MASARYKOVA
UNIVERZITA

Dodatečné informace k zadávacím podmínkám XVIII až XXVI

Zadavatel: Masarykova univerzita, sídlem Žerotínovo náměstí 617/9, 601 77 Brno, IČ: 00216224
Veřejná zakázka: MU – rekonstrukce a dostavba historického areálu Filozofické fakulty, Arna Nováka, Brno – generální dodávka stavby

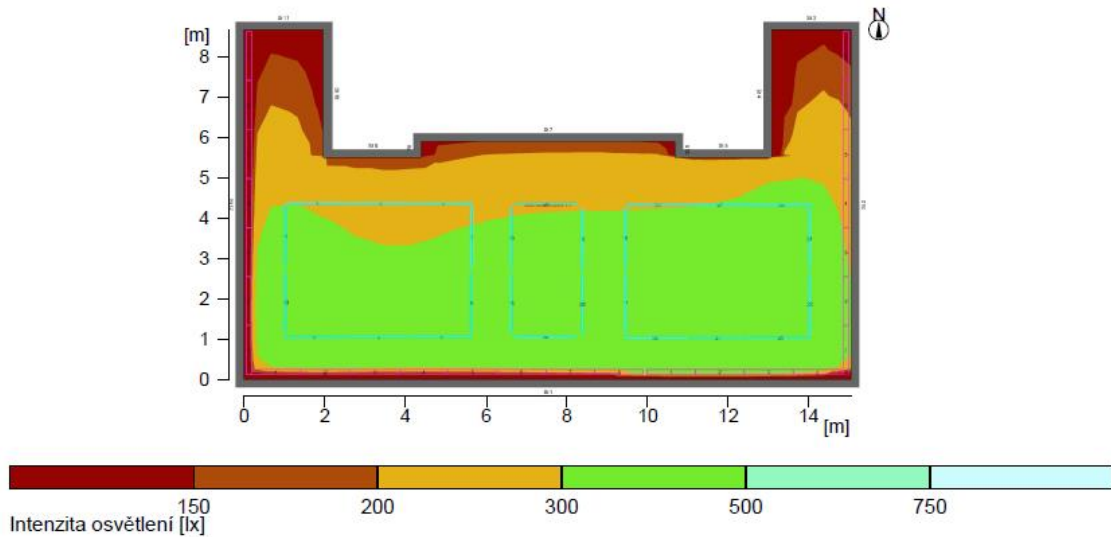
„V rámci oceňování výkazu výměr, konkrétně svítidel pro budovu C a D, žádáme zadavatele o následující upřesnění: Naprosto nejasně jsou ve výkazech výměr uvedena svítidla C, CD, D - symetrické a nesymetrické světelné rampy. V objektu C je uvedeno 10ks, v objektu D se vyskytují komplety i kusy. Zároveň žádáme o uvedení rozměrů jednotlivých svítidel v rampách v řezu, a dále o upřesnění počtu svítidel v jednotlivé rampě, jejich příkonu a počtu jednotlivých ramp. Chápeme, že z pohledu projektanta je u všech světelných ramp různých provedení a délek nejjednodušší shrnout pod komplet (případně ks), ale v jedné položce by i tento komplet vždy měl být stejný. Bohužel pohledem na půdorysy v .pdf je jednoznačně zřejmé, že pod jeden totožný komplet projektant shrnul několik různých sestav, některé sestavy (viz. prostor N01004) nejsou ani označeny písmenem typu svítidla.“

„Uchazeč si touto cestou dovoluje požádat zadavatele o detailní specifikaci svítidel C, CD a D. Minimální rozsah pro návrh svítidel je definován veškerými technickými parametry a designovými požadavky.“

„Uchazeč si touto cestou dovoluje požádat zadavatele o upřesnění počtu a technických parametrů svítidel umístěných v jednotlivých rampách.“

- rampy tvořené nesymetrickými svítidly jsou určeny pro osvětlení stropu => nepřímé osvětlení. Jelikož tato svítidla nebudou viditelná, není požadován konkrétní typ světla (nemusí být tvořeny zářivkovými svítidly), ale musí být splněn požadavek na osvětlení místností dle příslušné normy. V projektu i výpočtech bylo počítáno se zářivkovými asymetrickými svítidly, výkon svítidel 1x35W nebo 1x54W – záleží na druhu místnosti. Např. v budově D SO05-06 m.č. N01005 jsou asymetrická svítidla 1x35W, v budově D SO05-06 m.č. N01006 jsou asymetrická svítidla 1x54W. Různé výkony jsou z důvodu různých požadavků na intenzitu osvětlení dle normy.

- rampy tvořené symetrickými svítidly určené pro osvětlení podlahy a prostoru jsou tvořeny symetrickými svítidly s opálovým krytem. Svítidla musí mít z estetických důvodů hranatý profil, svítidla musí tvořit světelnou nepřerušovanou linku. V projektu bylo uvažováno se svítidly 1x28W. Musí být splněn požadavek na osvětlení dle příslušné normy.

Ve výkresech jsou světelné rampy označeny jako:

- světelné rampy - rampy tvořeny svítidly D
- světelné rampy – asymetrická svítidla – rampy tvořeny svítidly C/CD

Délková specifikace je patrná z výkresů – půdorysy SO05-6_D146_12_elektrinstalace_1NP.pdf až SO05-6__D146_16_elektrinstalace_5NP.pdf a také ve výkrese SO07_D_16:elektrinstalace 5NP.pdf.

Upřesnění popisu svítidel je doplněno do dokumentů Specifikace standardů D146_elektrinstalace _SO05-06_.pdf a D146_elektrinstalace _SO07_.pdf, které jsou přílohou těchto dodatečných informací k zadávacím podmínkám.

Pro ukázkou je doplněn výpočet z programu, který ukazuje předpokládané osvětlení:

Na levé, spodní a pravé stěně jsou použita symetrická zářivková svítidla tvořící světelnou rampu D. Uprostřed jsou celkem 3 obdélníkové rampy tvořené svítidly s asymetrickou optikou.
